Comune Di Bibbona

Variante semplificata ai sensi dell'art. 30 della L.R. 65/2014 – modifica Scheda Norma n.9 dell'UTOE 2C – Bibbona – Rondinaia

Controdeduzioni alle Osservazioni

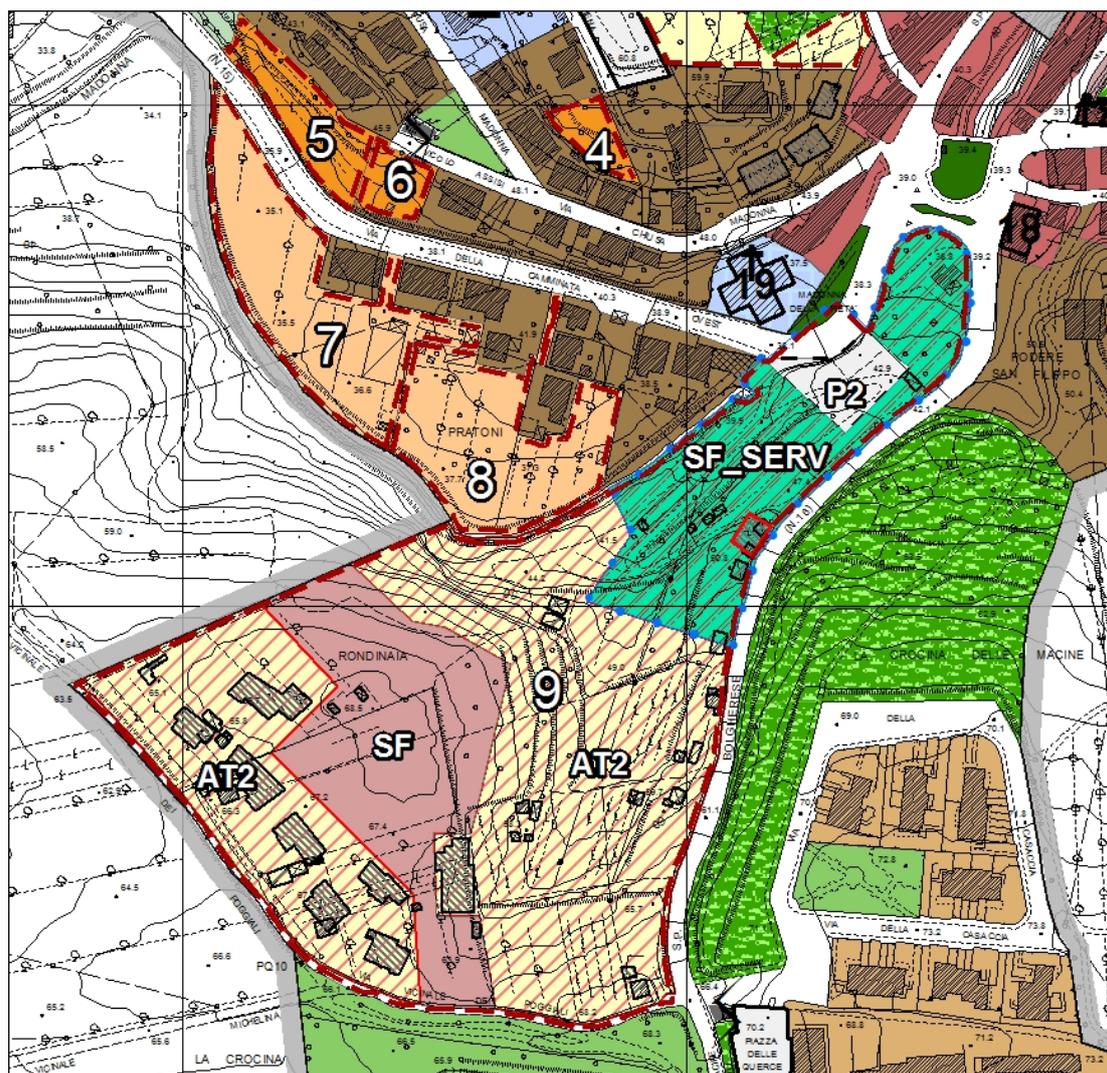
OSSERVAZIONE N. 1		
Richiedente/Prot.	Individuazione	Zona
Comune di Bibbona – Area 4 “Edilizia privata – urbanistica /prot.10571 del 18.11.2021	Scheda Norma 9 UTOE 2C	
<p>Sintesi dell'Osservazione:</p> <p>1) Nella Scheda Normativa al Paragrafo “Parametri Urbanistici”, per mero errore materiale, è stato riportato quale “Volume residenziale realizzato mc. 6.722,94”. Visti gli atti d’ufficio il Volume residenziale realizzato risulta pari a mc. 6.162,06, pertanto la differenza andrà computata nel paragrafo “Carico Urbanistico previsto” della predetta Scheda Normativa;</p> <p>2) Nella Scheda Normativa al Paragrafo “Carico Urbanistico previsto”, per mero errore materiale è stato riportato mq. 4.424,16 di SUL (SE) a destinazione residenziale. Visti gli atti d’ufficio, anche per quanto rilevato al punto precedente della presente osservazione, il valore corretto da prevedere nella Scheda è mq. 4.909,19 di SUL (SE) a destinazione residenziale; conseguentemente detto valore deve essere corretto anche nel paragrafo “Interventi ammessi”;</p> <p>3) Nell’estratto cartografico riportato nella Scheda Normativa è individuata, con la sigla P2, un’area destinata a parcheggio pubblico: a seguito di rilievo piano - altimetrico di dettaglio, e dato atto della necessità di garantire un accesso carrabile al parcheggio dalla esistente Via delle Macine, a parità di numero posti auto da prevedersi, risulta necessario modificare la perimetrazione dell’area stessa, come da elaborato di dettaglio allegato;</p> <p>4) Sempre nell’estratto cartografico di cui sopra per mero errore materiale, la perimetrazione della scheda deve essere leggermente modificata per non andare a interessare una porzione della viabilità provinciale adiacente;</p> <p>5) Nei paragrafi “Standards Urbanistici”, “Interventi ammessi” e “Condizioni alla Trasformazione lettera e” della Scheda, va prevista la realizzazione e successiva cessione di modulo/i da adibire a deposito/autorimessa e locali da adibire ad ambulatori medici, per una superficie fino a 250 mq, il tutto da realizzarsi nella porzione dell’Area “SF_Serv” posta a nord-est del parcheggio “P2” da individuarsi con apposita perimetrazione colorata;</p> <p>6) Nella Scheda, al paragrafo “Carico Urbanistico previsto”, oltre a modificare il dato quantitativo relativo alla SUL (SE) a destinazione residenziale, si ritiene opportuno specificare che, detta quantità di SUL, sia realizzata all’interno dell’area individuata con la sigla “SF”;</p> <p>7) Conseguentemente agli aggiornamenti catastali avvenuti a seguito dell’edificazioni già compiute, e delle nuove perimetrazioni proposte, si ritiene</p>	<p>Controdeduzioni:</p> <p>Visto il carattere puntuale delle osservazioni proposte dall’osservante, volte a perfezionare la disciplina della Scheda Norma oggetto di variante, si ritiene l’osservazione complessivamente accoglibile, modificando pertanto l’allegato B (scheda norma), l’allegato D (dimensionamento) e la tavola grafica 5 riportando la perimetrazione modificata della scheda norma.</p> <p>Accolta</p>

opportuno individuare quali aree da cedere al Comune quelle contraddistinte con la sigla "SF_SERV" e "P2" nella Scheda Normativa di cui trattasi, quindi procedere alla modifica dei paragrafi "Standards Urbanistici" e "Condizioni alla Trasformazione" eliminando l'elencazione puntuale delle particelle catastali ivi indicate;

8) Si ritiene opportuno, inserire nel paragrafo "Interventi ammessi" della Scheda la possibilità per gli edifici esistenti e regolarmente concessionati, di eseguire interventi fino alla "manutenzione straordinaria" di cui all'art. 135 c. 2 lett. b) della L.R.T. 65/14 e s.m.i.;

9) Considerato che l'attuale previsione urbanistica del Comparto non contempla più la funzione "Attività Ricettiva", per mero errore materiale, in fase di adozione, non è stata modificata la tabella del "Dimensionamento delle Attrezzature Turistico Ricettivo e Servizi Suddiviso per UTOE" allegata alle NTA del RU, con particolare riguardo all'UTOE 2C dove il numero dei posti letto deve essere diminuito di 20 unità.

Modifiche apportate: Modifica all'Allegato B e D e alla Tav. 5

ESTRATTO STATO ADOTTATO

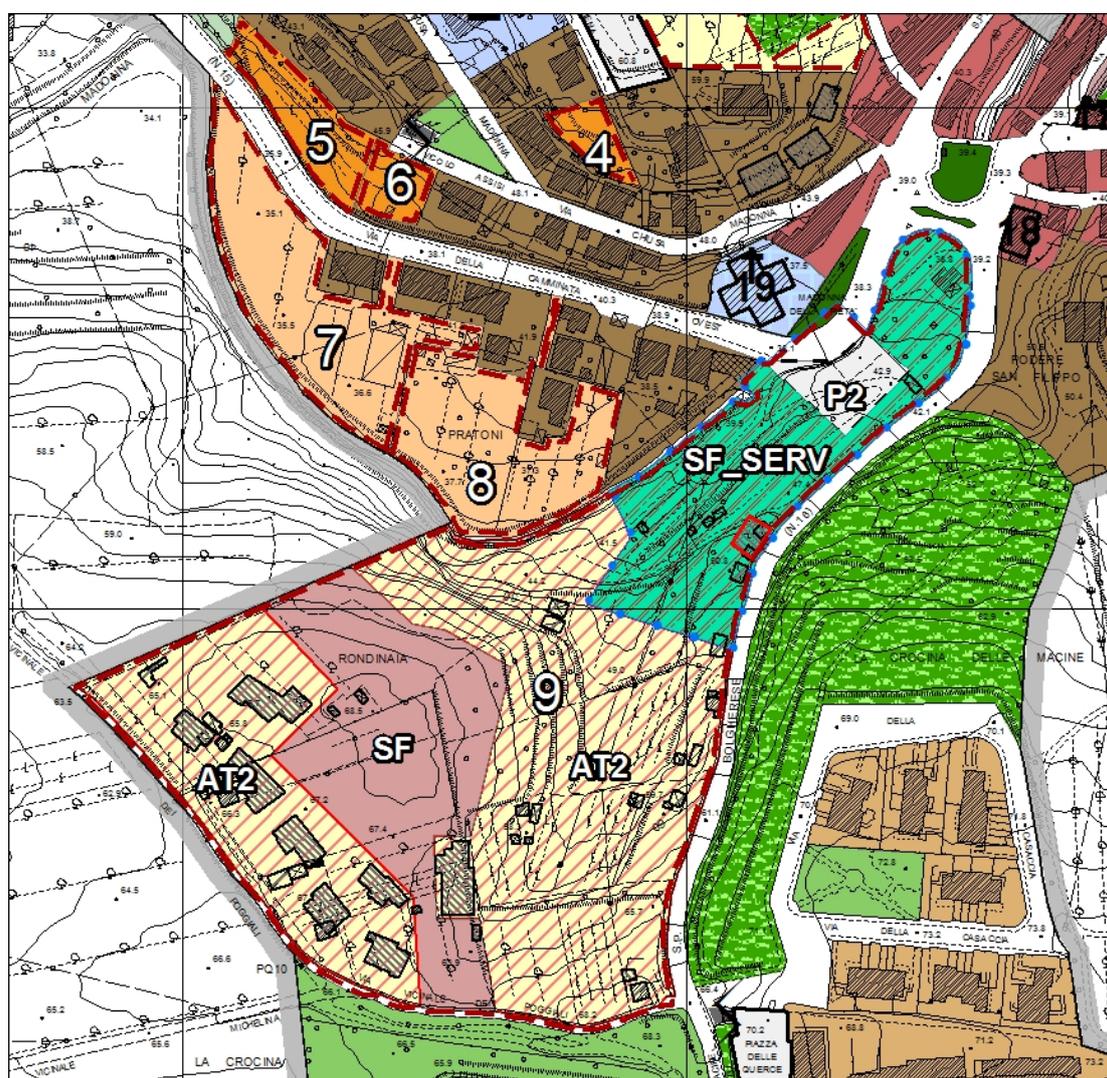
OSSERVAZIONE N. 2		
Richiedente/Prot.	Individuazione	Zona
Arch. Silvia Galli (tecnico incaricato dalla Blue Sgr SPA) /prot.10861 del 25.11.2021	Scheda Norma 9 UTOE 2C	
Sintesi dell'Osservazione: Modifica della perimetrazione dell'area SF, individuata per la realizzazione dei fabbricati residenziali, in modo tale da consentire il completamento delle quantità di SUL/SE previste, consentendo una progettazione che conservi i precetti della Pianificazione Urbanistica tracciata dal progetto originario.	Controdeduzioni: Visto il carattere puntuale dell'osservazione proposta dall'osservante, volta a perfezionare la Scheda Norma oggetto di variante, si ritiene l'osservazione accoglibile, in quanto la modifica proposta non comporta lo stravolgimento della previsione e non ne aumenta il carico insediativo previsto. Si modifica pertanto l'allegato B (scheda norma). Accolta
